2025 年 8 月

株式会社ミスミ  
日本企業体  
ME 事業グループ

**「【エコノミーシリーズ】 RoHS 対応 蝶番 皿穴タイプ ステンレス」  
仕様変更のご案内**

【エコノミーシリーズ】 RoHS 対応 蝶番 皿穴タイプ ステンレス

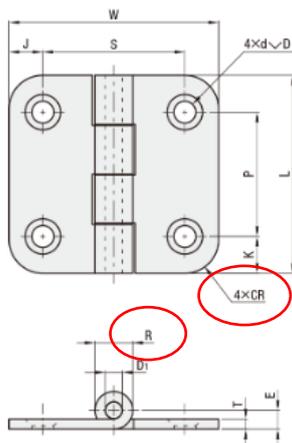
対象型番 : C-SHHPSDN8-2 及び C-SHHPSDN845-2

型番		片側 穴数	変更前		変更後	
Type	No.		R	CR	R	CR
C-SHHPSDN	5	2	9.2	7.5	9.2	7.5
		3				
	6	2	10	12.2	12.2	5
		3				
	8	2	11.2	10	12.2	5
		3	12.2			10
845	2	11.2	10	12.2	5	
	3	12.2			10

2026年1月より順次切り替えいたします。
